**Avis de la Mission Régionale d'Autorité environnementale  
Nouvelle-Aquitaine sur  
un projet de centrale photovoltaïque au sol de 28 hectares  
avec défrichement, à Onesse-Laharie (40)**

n°MRAe 2023APNA124

dossier P-2023-14269 et 14306

*Localisation des parcelles de compensation - extrait étude d'impact page 125*

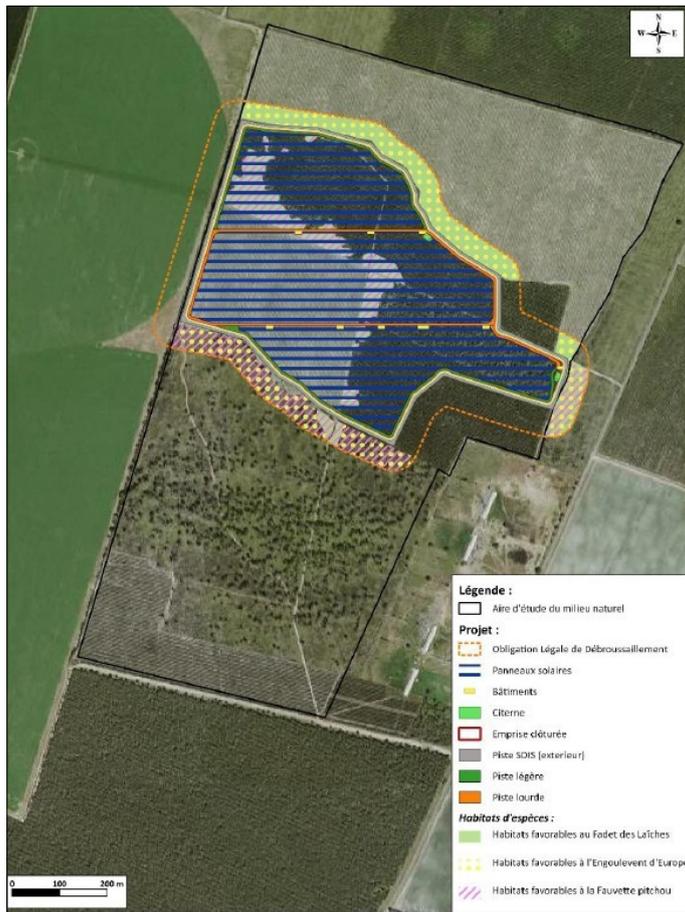
Le projet prévoit la mise en place de **mesures de compensation** sur des parcelles attenantes au projet. Dans ce cadre est proposée la mise en gestion de parcelles en faveur du Fadet des laïches (mesure MC1) sur une durée de 40 ans, sur les parcelles A5 et A6 au nord du projet d'une surface voisine de 20 ha. Cette mesure comprend notamment le renforcement des conditions humides du site en limitant le drainage de celui-ci afin de favoriser la Molinie, et en adaptant les modalités de fauche.

Le projet prévoit également la mise en gestion de parcelles en faveur de la Fauvette pitchou ((mesure MC2) sur une durée de 40 ans, sur la parcelle A123 au sud du projet, sur une surface de 13 ha.

La MRAe note toutefois que les mesures de compensation portent sur des espaces d'ores et déjà naturels, et en partie humides. **D'une manière générale, la MRAe recommande au porteur de projet de justifier le gain écologique attendu par les mesures de compensation sur ces espaces, en référence au guide du dimensionnement de la compensation écologique<sup>3</sup> du Ministère de la Transition Écologique réalisé en lien avec l'Office français de la Biodiversité.**

*Habitats d'espèces impactés - extrait EI page 109*

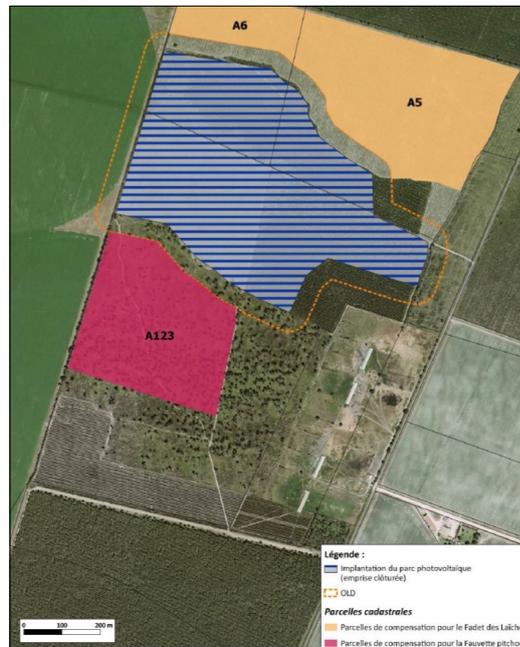
Concernant la faune, l'étude d'impact (page 125) conclut à un impact résiduel du projet sur :

- 6,66 ha d'habitats du Fadet des laïches (habitats dégradés),
- 6,06 ha d'habitats de la Fauvette pitchou
- 6,45 ha d'habitats de l'Engoulevent d'Europe

Une grande partie de ces habitats concernent les abords de la centrale, soumise aux obligations légales de défrichement. Il est toutefois noté que les habitats pris en compte au sein du périmètre de la centrale ne portent que sur les surfaces au droit des panneaux, des pistes et des bâtiments. Or les opérations d'entretien de la végétation au sein de l'ensemble du périmètre clôturé sont de nature à impacter les espèces et/ou habitats d'espèces. **La MRAe recommande de prendre en compte les opérations d'entretien du parc dans la quantification des incidences résiduelles du projet sur la faune.**

*Superposition projet et zones humides - extrait étude d'impact page 106*

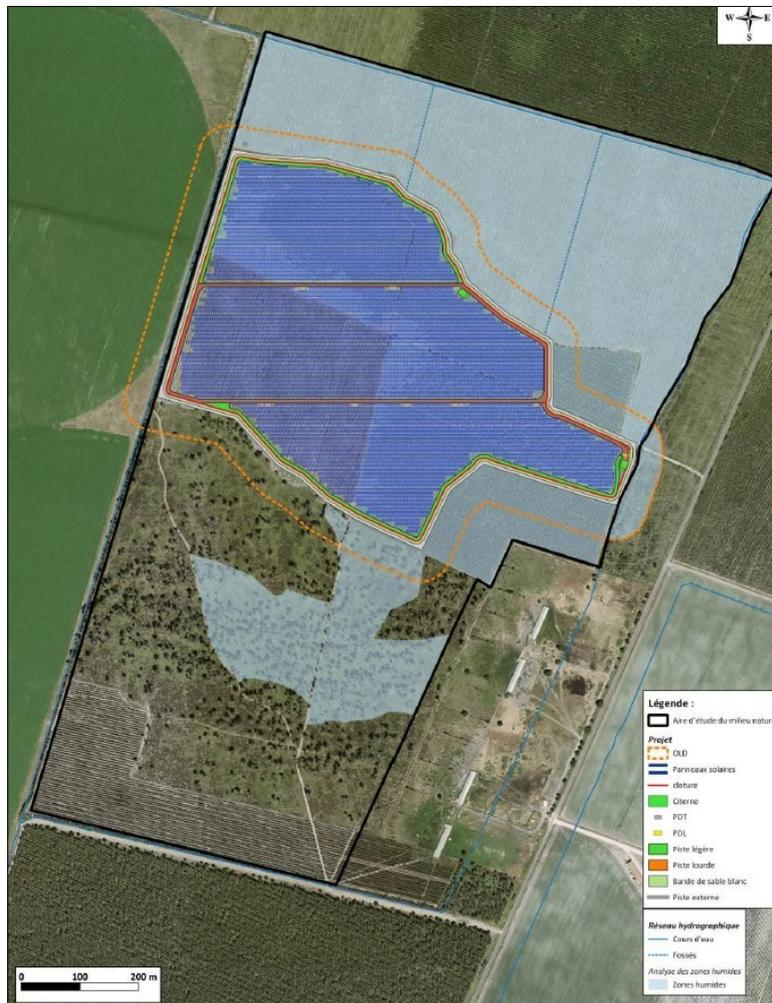
Concernant les **zones humides**, l'étude précise que la réalisation du projet entraîne la destruction de 6 830 m<sup>2</sup> de zones humides (au niveau des pistes lourdes, des citernes et des bâtiments) et l'altération de 17,95 ha de zones humides sur l'ensemble de la centrale.

L'étude qualifie ce dernier impact de temporaire et modéré, mais sans toutefois apporter de démonstration sur ce point. **La MRAe recommande de prévoir a minima un suivi des zones humides au sein du parc photovoltaïque et de prendre des mesures correctives en cas d'incidences non prévues initialement . Il convient également pour le porteur de projet de proposer des mesures de compensations pour les surfaces de zones humides détruites, tout en justifiant le gain attendu par les mesures de gestion proposées.**
